設工認その 13 に係る内部火災に対する原子炉停止後 30 秒の冷却の確保について

令和 2 年 8 月 25 日  
日本原子力研究開発機構  
原子力科学研究所

【R2. 7. 21 コメント】

図1 防護対象ケーブルの敷設状況

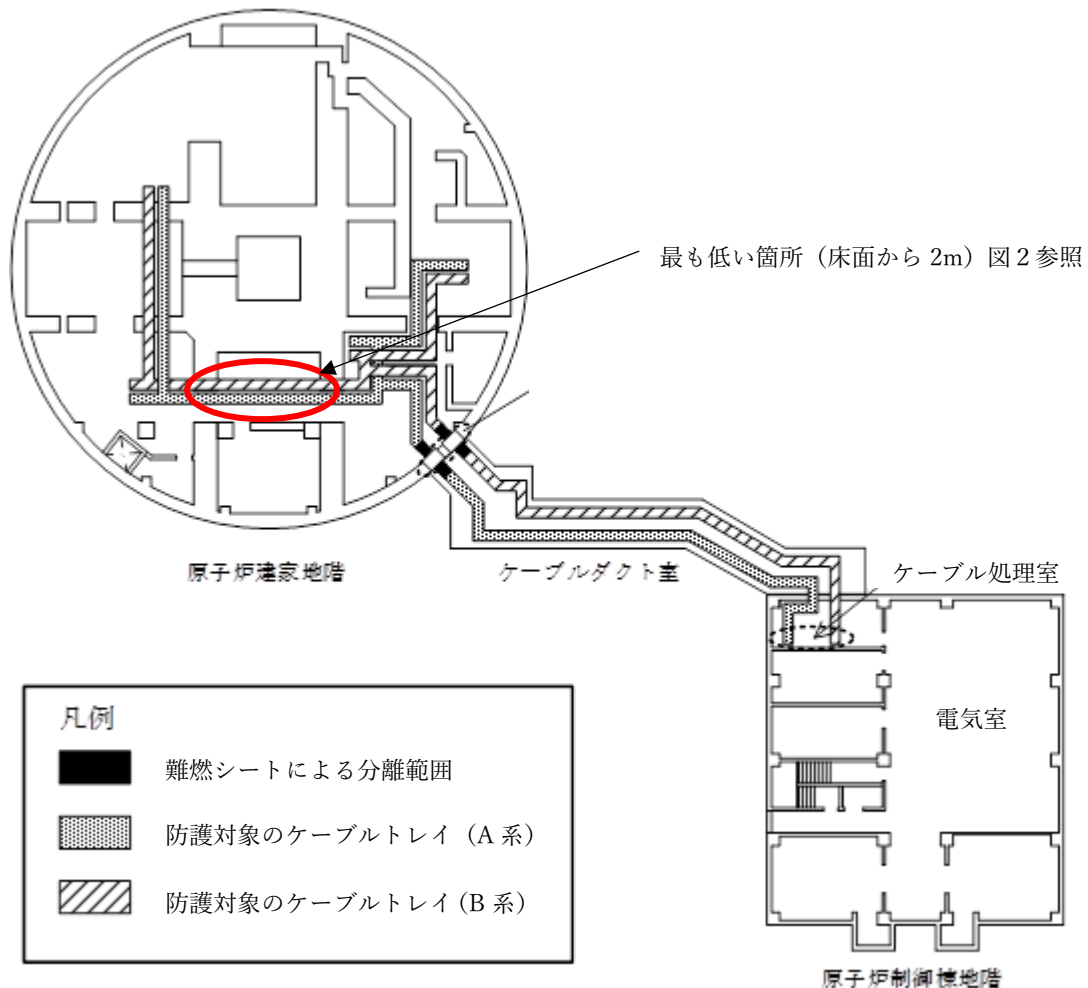
一般的なデータ等で構わないので、この分離により原子炉停止後 30 秒の冷却を確保できることを説明すること。

安全保護系ケーブル及び非常用電源系ケーブル（以下、「防護対象ケーブル」という。）に対して、原子炉建家貫通部以外はケーブル火災に対する分離距離を規定した IEEE384 に準拠したケーブルトレイの物理的分離を図っている。（鋼製可とう電線管に収納して敷設している一部のケーブルについては、不燃材により密閉されていることからケーブル火災が継続することがないため、IEEE384 に準拠していない。）。

非常用電源系ケーブルは電力ケーブルであり、JEAC4626-2010 においてこれらのケーブルによる火災想定は当該ケーブルのトレイ内全ケーブルに断線・短絡を起こす火災とされている。1 次冷却材補助ポンプが接続されている非常用電源系のうち一方のケーブルがケーブル火災により断線・短絡した場合には、当該系統に接続する 1 次冷却材補助ポンプが停止するため「1 次冷却材補助ポンプ停止」のスクラム信号により原子炉が停止し、ケーブル火災を起こしたケーブルとは分離独立し敷設させている 1 次冷却材主ポンプ 2 台及び 1 次冷却材補助ポンプ 1 台により 30 秒間の強制冷却が可能である。
